**Саморегулируемая организация
Некоммерческое партнерство
«Объединение организаций выполняющих строительство, реконструкцию,
капитальный ремонт объектов атомной отрасли «СОЮЗАТОМСТРОЙ»**

ПРЕДПИСАНИЕ № СРО-С-ПС- 008

ООО «Уралстройэнерго»

На основании Акта проверки от 21.02.2014 № 007с, в соответствии со статьей 55.15 Градостроительного кодекса Российской Федерации и Правилами контроля в области саморегулирования некоммерческого партнерства «СОЮЗАТОМСТРОЙ», предписываю осуществить мероприятия по устранению следующих нарушений:

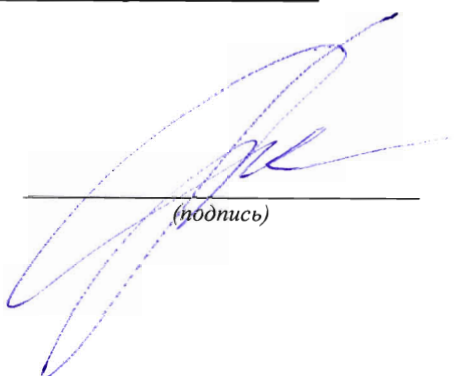
6.1.5	верхний поперечный швеллер собран с двумя продольными швеллерами двумя разными друг от друга способами, с одной стороны поперечный швеллер приварен к продольному по всему периметру, с другой стороны сварка произведена только центральной части П-образного швеллера. Нарушены требования: п. 4.2 СТО СРО-С 60542960 00002-2011; п. 9.2.5.3 СТО 95 135 – 2013; п.п. 3.3, 4.1.5, 10.1.2 СП 70.13330.2012;

6.1.6	сварка производилась по неподготовленной поверхности, свариваемые кромки не зачищены от грязи и коррозии. Нарушены требования: п. 4.2 СТО СРО-С 60542960 00002-2011; п.п. 9.2.5.1, 9.2.5.2 СТО 95 135 – 2013; п. 10.2.5 СП 70.13330.2012;
